**AVIS RELATIF À LA PROTECTION
CONTRE LES EVENTUELS EFFETS NOCIFS ET NUISANCES
PROVOQUÉS PAR LES RAYONNEMENTS NON IONISANTS
GÉNÉRÉS PAR DES ANTENNES ÉMETTRICES STATIONNAIRES**

Commune : FRAMERIES - Exploitant : PROXIMUS

Référence exploitant : 65LBV_01

Rapport n° 3737 / 2023

Figure 1 : Vue en plan des lieux de séjour et des points de contrôle

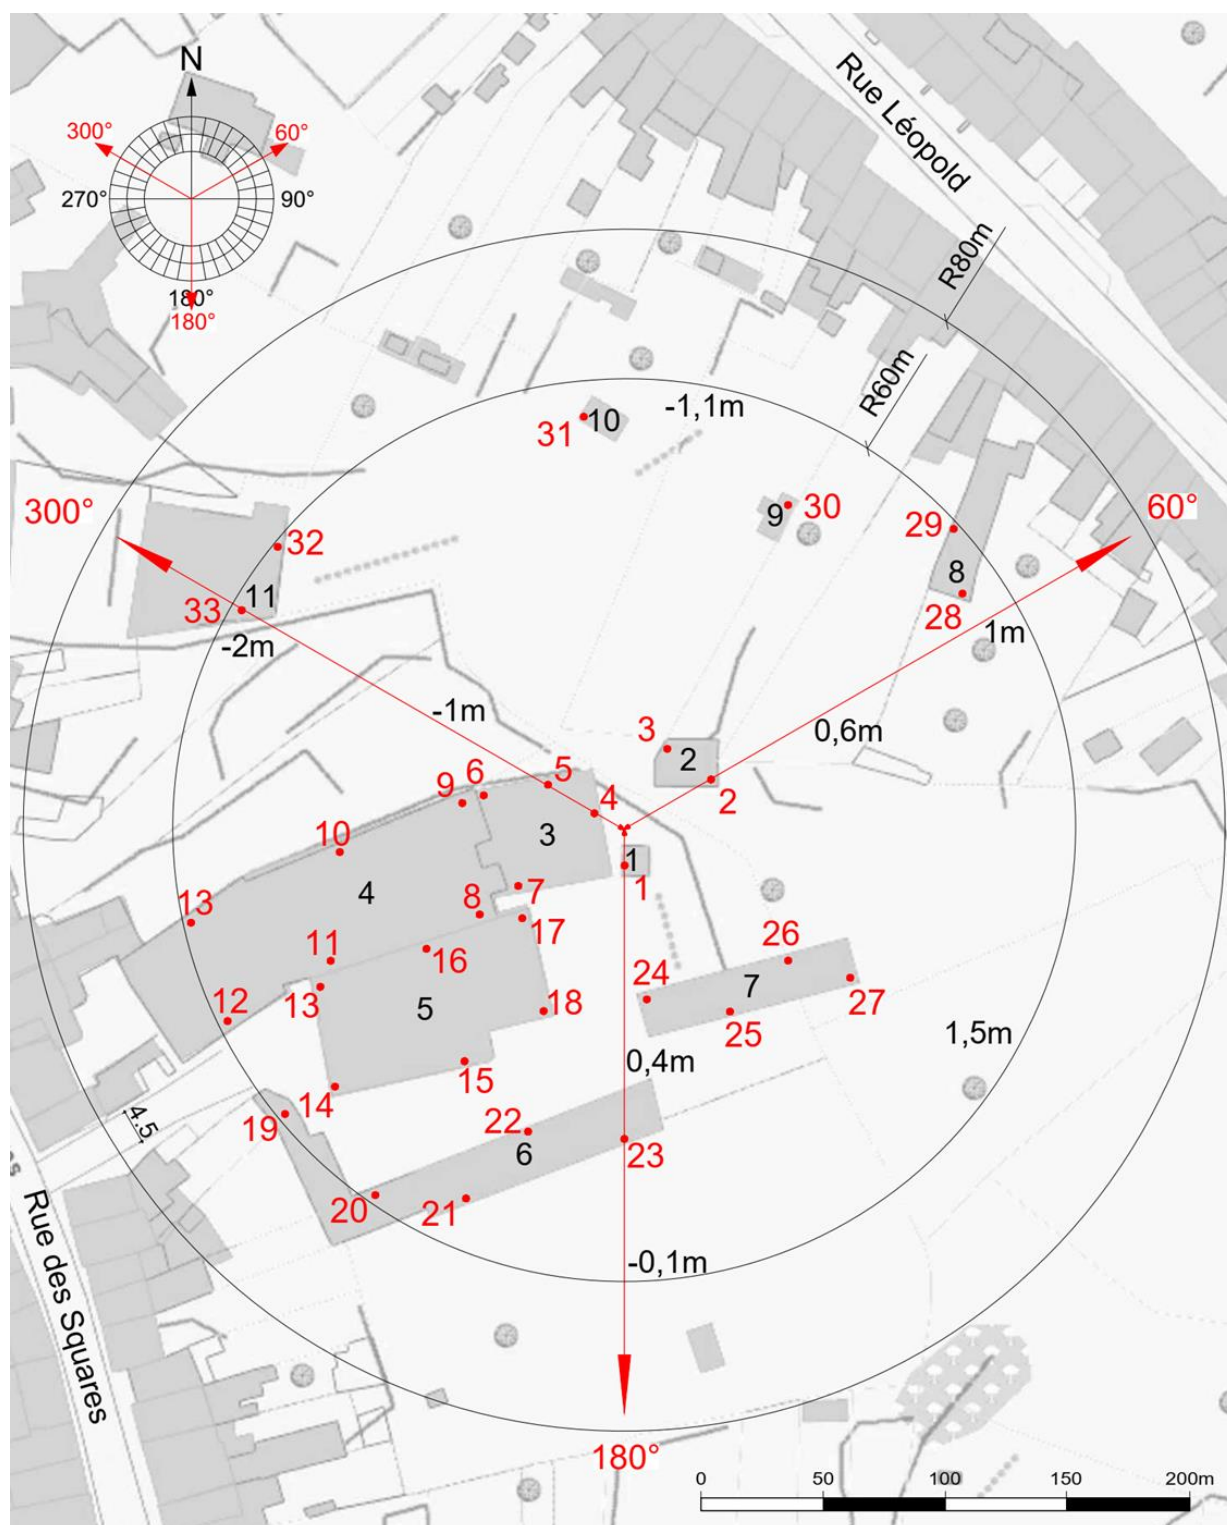
N° point de contrôle	LS	Atténuation (dB)	Indice d'exposition relatif à la limite par installation IE_i
29	LS8	3,0	0,060
28	LS8	3,0	0,047
14	LS5	3,0	0,036
20	LS6	3,0	0,033
32	LS11	3,0	0,029
21	LS6	3,0	0,028
33	LS11	3,0	0,028
13	LS4	3,0	0,026
19	LS6	3,0	0,025
12	LS4	3,0	0,021
13	LS5	3,0	0,021
5	LS3	3,0	0,017
6	LS3	3,0	0,016
15	LS5	3,0	0,015
23	LS6	3,0	0,014
22	LS6	3,0	0,014
2	LS2	3,0	0,013
31	LS10	3,0	0,013
24	LS7	3,0	0,013
30	LS9	3,0	0,013
9	LS4	3,0	0,012
4	LS3	3,0	0,012
3	LS2	3,0	0,010
17	LS5	3,0	0,010
7	LS3	3,0	0,009
1	LS1	3,0	0,008
18	LS5	3,0	0,007
11	LS4	3,0	0,007
8	LS4	3,0	0,006
25	LS7	3,0	0,006
10	LS4	3,0	0,005
26	LS7	3,0	0,004
16	LS5	3,0	0,003
27	LS7	3,0	0,002

En ce qui concerne les antennes de l'installation mentionnées dans le tableau 1, la distance maximale à laquelle la limite pourrait être atteinte, à l'extérieur, est égale à 74,9 m. S'il n'y a pas de LS à une distance inférieure, les antennes respectent forcément la limite d'immission.

Dans le cas des LS situés à l'intérieur des bâtiments, une atténuation d'obstacle est prise en compte et il en résulte que la distance maximale à laquelle la limite pourrait être atteinte se réduit à 53,0 m.

Figure 2 : Vue en plan des installations d'antennes dans un rayon de 300 mètres autour de l'installation faisant l'objet de la demande d'avis

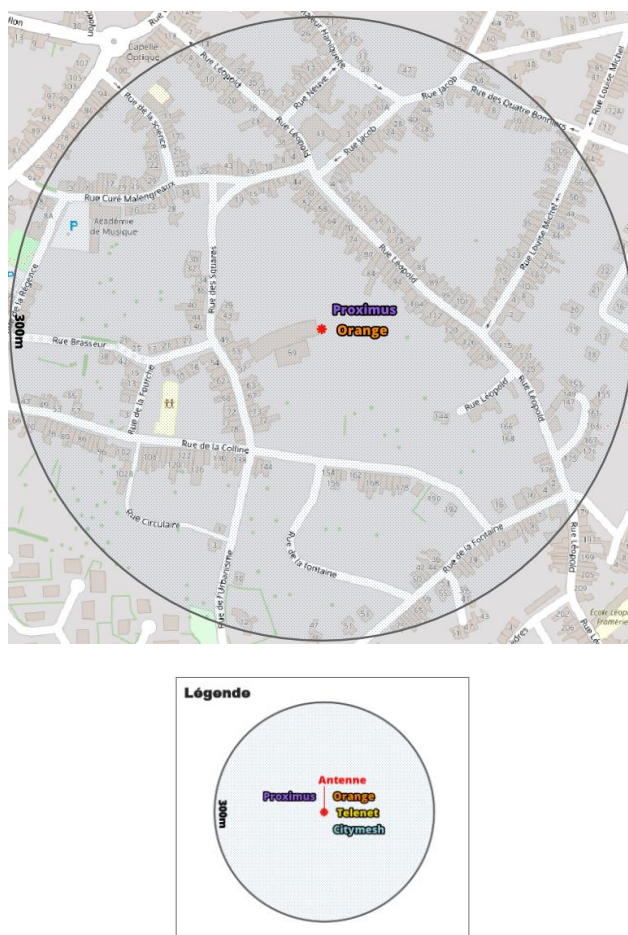
Compte tenu du nombre d'installations localisées dans la figure 2, il apparaît que l'intensité du rayonnement électromagnétique généré, dans les lieux de séjour situés à proximité de l'installation référencée dans le paragraphe 2, par l'ensemble des antennes émettrices stationnaires de l'ensemble des exploitants du même site d'antennes émettrices stationnaires respecte la limite fixée à l'article 4, § 2 du décret.
